Von: Nico.Meierholz@telekom.de
Gesendet: Mittwoch, 15. Mai 2019 10:26
An: Stephanie Schlüter
Betreff: 2. Änderung des Bebauungsplanes "Fehlwischkamp", Ortsteil Darfeld, Gemeinde Rosendahl; Ihr Az.: FB II / 621.31 vom 16.04.2019; WFMT: 84136585
Anlagen: Lap.pdf

Beschlussvorschlag zur Stellungnahme der Telekom Deutschland GmbH vom 15.05.2019 bzgl. der 2. Änderung des Bebauungsplanes „Fehlwischkamp“ im Ortsteil Darfeld

Anlage IV zur SV IX/763

ATVh-Bez.: Kein aktiver Auftrag		ATVh-Nr.: Kein aktiver Auftrag			
TI NL	West				
PTI	Münster				
ONB	Rosendahl- Darfeld	AsB	1		
Bemerkung:		VsB		Sicht	Lageplan
		Name	Klaus.Flothkoetter@telekom	Maßstab	1:500
		Datum	17.04.2019	Blatt	1

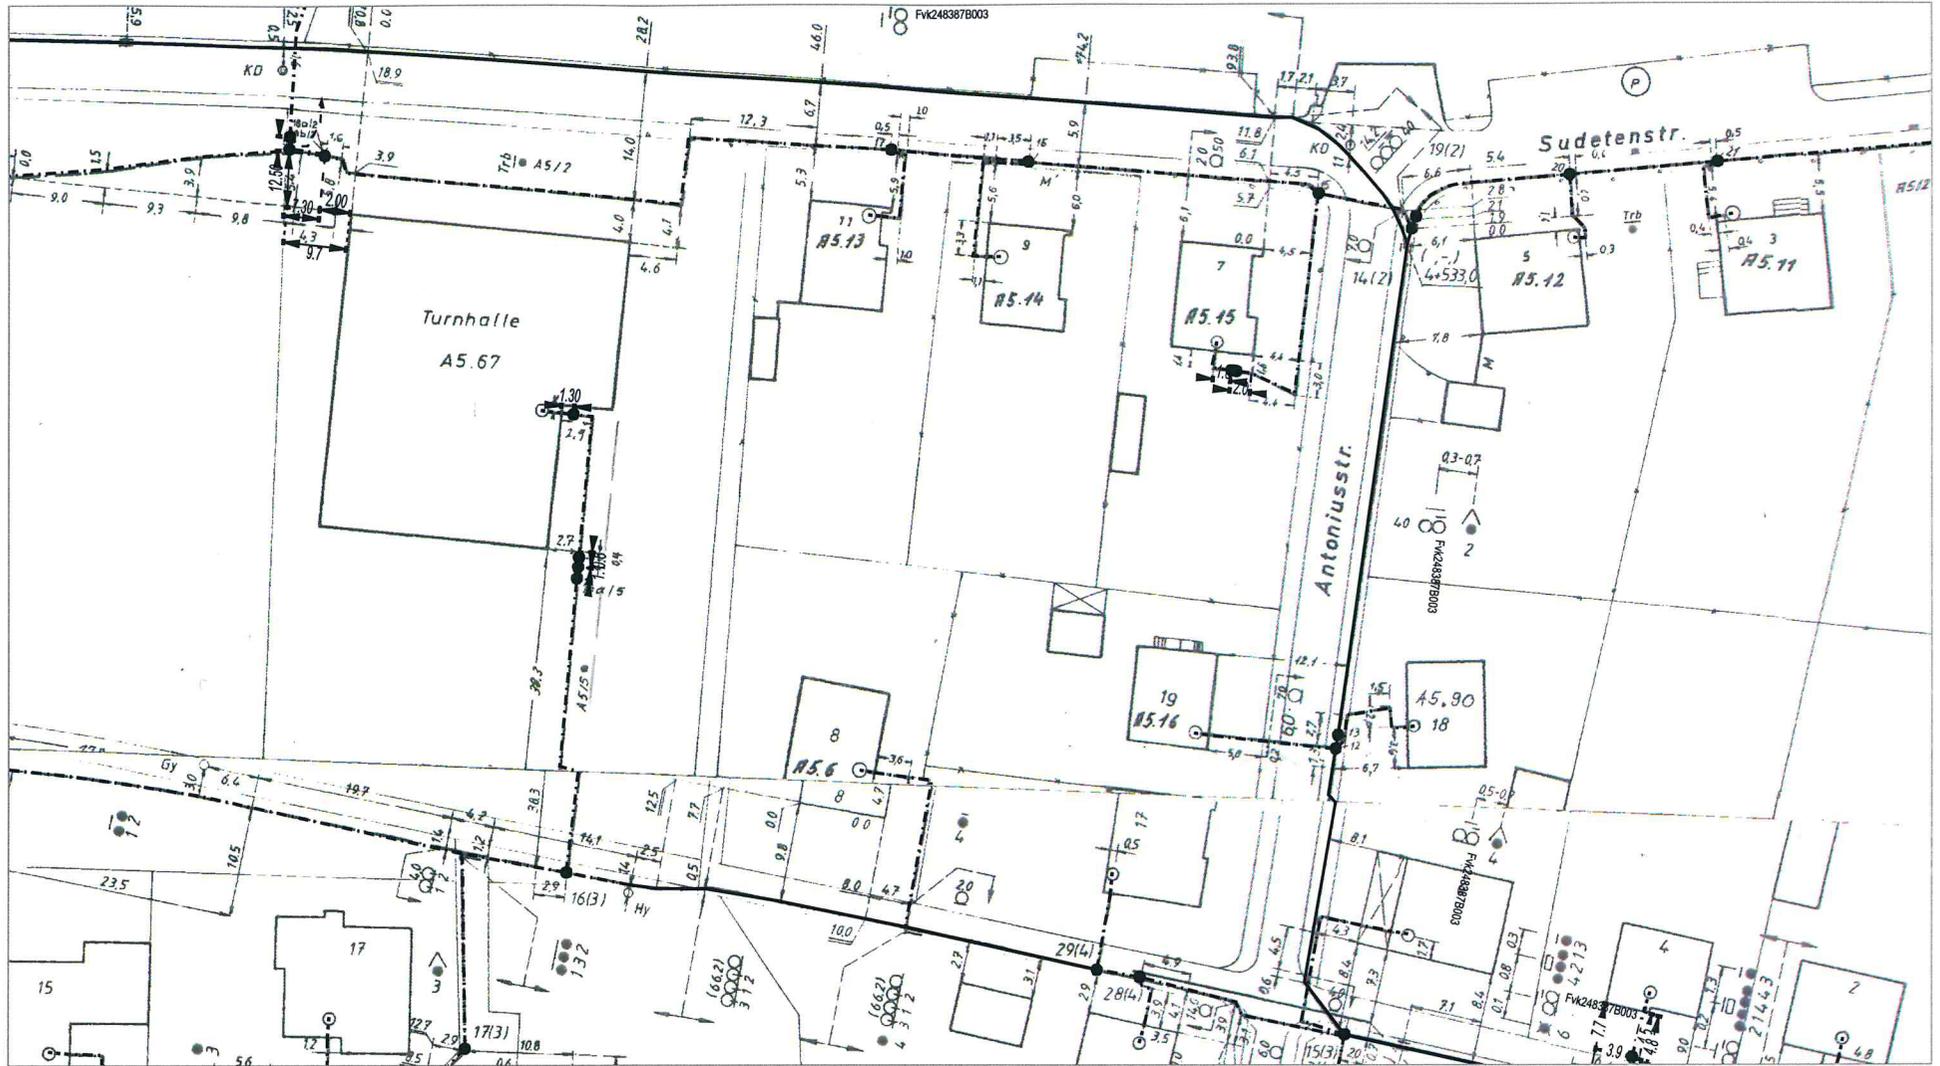
Im Planbereich befinden sich Telekommunikationslinien (TK-Linien) der Telekom, die aus dem beigefügten Lageplan ersichtlich sind. Diese versorgen die vorhandene Bebauung. Die Belange der Telekom - z. B. das Eigentum der Telekom, die ungestörte Nutzung ihres Netzes sowie ihre Vermögensinteressen – sind betroffen.

Der Bestand und der Betrieb der vorhandenen Telekommunikationslinien müssen weiterhin gewährleistet bleiben.

Wir bitten deshalb, konkrete Maßnahmen so auf die vorhandenen Telekommunikationslinien abzustimmen, dass eine Veränderung oder Verlegung der Telekommunikationslinien vermieden werden kann.

Im Baugebiet werden Verkehrsflächen teilweise nicht als öffentliche Verkehrswege gewidmet, sondern als Verkehrsflächen mit Leitungsrechten zugunsten der Anlieger und Erschließungsträger ausgewiesen. Diese Flächen müssen auch zur Erschließung der anliegenden Grundstücke mit Telekommunikationsinfrastruktur zur Verfügung stehen.

Die Festsetzung der mit Leitungsrechten zu belastenden Flächen nach § 9 Abs. 1 Nr. 21 BauGB alleine begründet das Recht zur Verlegung und Unterhaltung von Telekommunikationslinien jedoch noch nicht. Deshalb muss in einem zweiten Schritt die Eintragung einer beschränkten persönlichen Dienstbarkeit im Grundbuch erfolgen.

Bei der Bauausführung ist darauf zu achten, dass Beschädigungen der vorhandenen Telekommunikationslinien vermieden werden und aus betrieblichen Gründen (z. B. im Falle von Störungen) der ungehinderte Zugang zu den Telekommunikationslinien jederzeit möglich ist. Insbesondere müssen Abdeckungen von Abzweiggästen und Kabelschächten sowie oberirdische Gehäuse soweit frei gehalten werden, dass sie gefahrlos geöffnet und ggf. mit Kabelziehfahrzeugen angefahren werden können. Es ist deshalb erforderlich, dass sich die Bauausführenden vor Beginn der Arbeiten über die Lage der zum Zeitpunkt der Bauausführung vorhandenen Telekommunikationslinien der Telekom informieren. Die Kabelschutzanweisung der Telekom ist zu beachten.

Der Hinweis auf die bestehenden Telekommunikationslinien der Telekom wird zur Kenntnis genommen. Die Hinweise zum Umgang mit den bestehenden Telekommunikationslinien im Zuge der Baumaßnahme werden zur Kenntnis genommen und im Rahmen der Bauausführung berücksichtigt.

Der Anregung, Erschließungsflächen, die nicht als öffentliche Verkehrsfläche festgesetzt sind, durch ein Leitungsrecht zu sichern, wird nicht gefolgt.

Soweit die Leitungen in der im Bebauungsplan festgesetzten öffentlichen Verkehrsfläche verlaufen, ist eine weitere planungsrechtliche Absicherung unter städtebaulichen Gesichtspunkten nicht erforderlich.

Die Anregung, die Leitungsverläufe durch die grundbuchliche Eintragung von persönlichen Dienstbarkeiten zu Gunsten der Telekom zu sichern, betrifft nicht die Ebene der Bauleitplanung und wird daher im Rahmen des vorliegenden Planverfahrens nicht berücksichtigt.

Die Hinweise werden zur Kenntnis genommen.
Der Anregung wird nicht gefolgt.
